종각 지하도 상가 냉·난방 설비 개선공사

(설계 검토 보고서)

(주) 승 창 이 앤 씨

3. 공조 덕트 시스템 검토

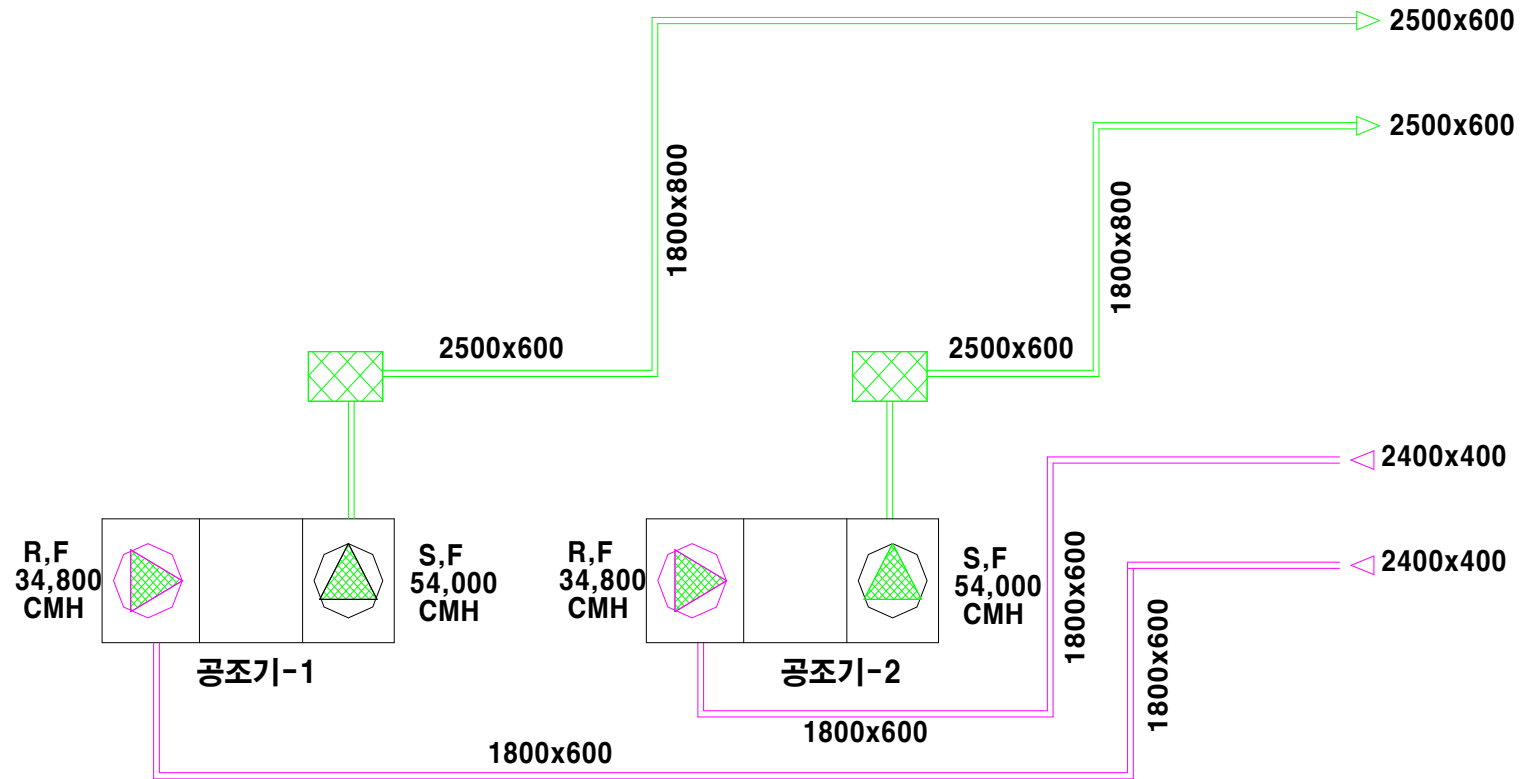
- 1) 공조기 휠(S.F, R.F)을 병렬 운전하여 상호 간섭 에어커튼 현상으로 인한 송풍량 감소와 냉방감소 현상이 발생함. (108,000 CMH → 약 80,000 CMH로 감소)
- 2) 공조기 풍량에 비하여 덕트 규격이 적정치 아니하여 정압손실 증가로 인한 송풍량 감소현상이 발생함

구조체 높이

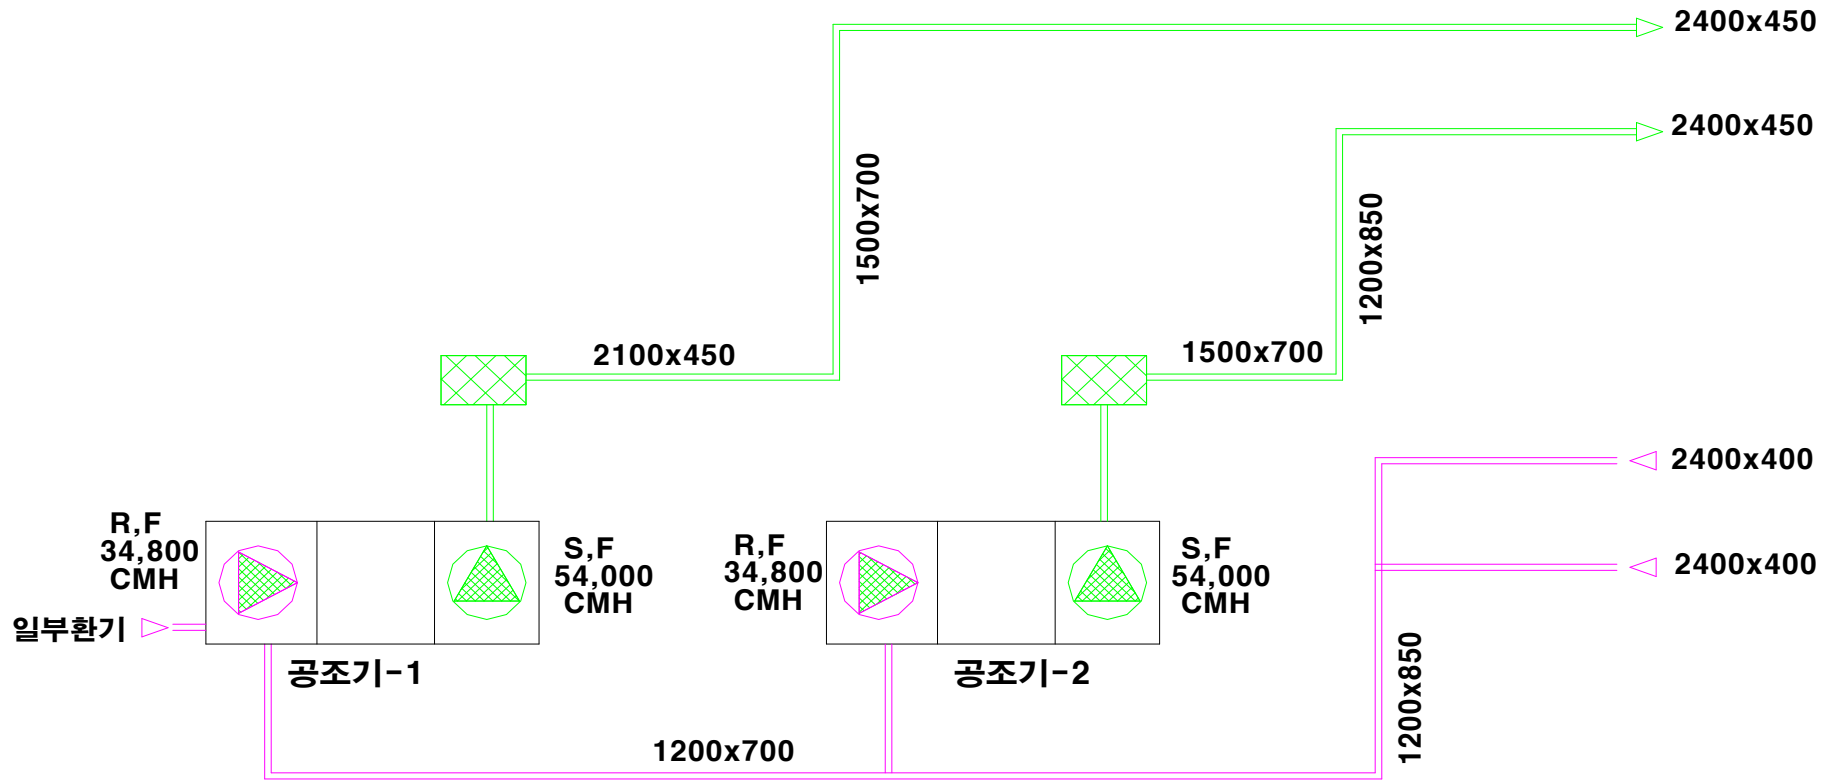
- 냉난방 부하량에 맞는 장비설치 필요면적에 비하여 현 건축물이 구조적으로 공간이 협소하고, 냉난방 장비 및 닥트시설이 정상적인 기능을 발휘 할 수 없는 공간이므로 기존 설치된 냉난방장비와 시설을 최대한 사용하고
- 공조기계실 닥트와 점포 천장속 내 닥트 일부를 개조하여 기 설치된 공조기의 풍량을 최대한 발휘할수 있도록 개선하고 부족분에 대한 냉방시설은 냉· 난방기(시스템 에어컨 약70 US R/T)를 추가로 설치하는 것이 바람직하다고 판단됩니다.

※ 점 포	
기 존	: 650 mm
설 계	: 1,200 mm
부 족	: - 550 mm

※ 공 조 실	
기 존	: 3,650 mm
설 계	: 4,500 mm
부 족	: - 650 mm
